Service Bulletin

HOOFDGROEP	GROEP	NO.
2	23	401

Vacuumslang
luchtdruksensor
B18E/ED

440

Modificatie vacuumslang

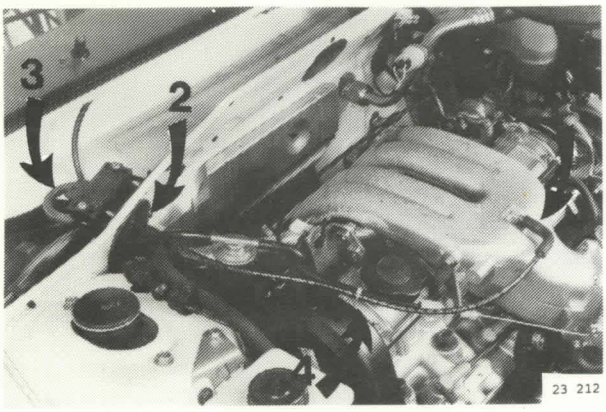
Bij uitvoeringen van de 440 met B18E/ED motoren vanaf chassisnr. 003305 tot chassisnr. 007921 , waarbij de luchtdruksensor **in** de luchtinlaatbak is geplaatst, kan de vacuumslang knikken waardoor de rijdbaarheid wordt beinvloed.
De oplossing hiervoor is de vacuumslang te vervangen door een gemodificeerd exemplaar.

Verwijder de oude slang.
Schuif het kniestuk over de aansluitnippel op het spruitstuk (1).
Schuif de nieuwe slang Ø6 mm minimaal 10 mm in het kniestuk.
Voer de slang door de doorvoertule naar de luchtinlaatbak (2).
Schuif de rubberslang, L=160 mm, over de aansluitnippel van de luchtdruksensor en over de slang Ø6 mm (3).
Bevestig de slang met een klemband aan de gaskabel (4).
